Objet : Essais en laboratoire sur grave drainante

Chantier gazon synthétique

Dans le cadre de notre mission de suivi des travaux de réalisation du terrain de football en gazon synthétique du stade Konacker à Hayange, Labosport a effectué des essais sur un échantillon de la grave drainante approvisionnée sur le chantier.

GRAVE DRAINANTE

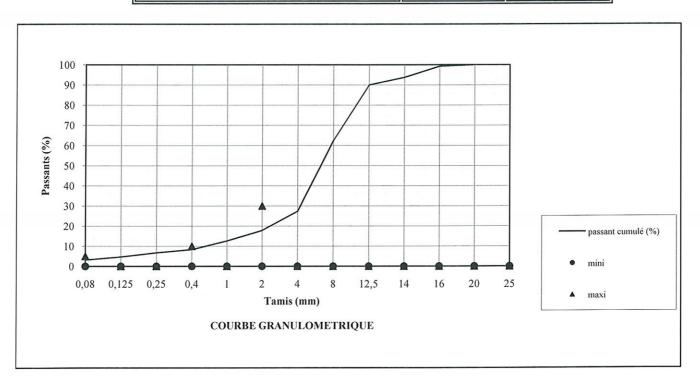
- GNT 0/14 mm concassé alluvionnaire SDLM Sablières de la Meurthe La granulométrie et la perméabilité correspondent aux exigences. L'équivalent de sable ES ne correspond pas aux exigences, et à la fiche technique du produit. Cependant, la perméabilité et la granulométrie étant satisfaisantes, le résultat de l'essai d'ES n'engendre pas de problème à la fonction perméabilité de la grave, et peut donc être jugé secondaire. Cet échantillon de grave est donc acceptable en emploi en grave drainante du terrain en gazon synthétique du stade Konacker.
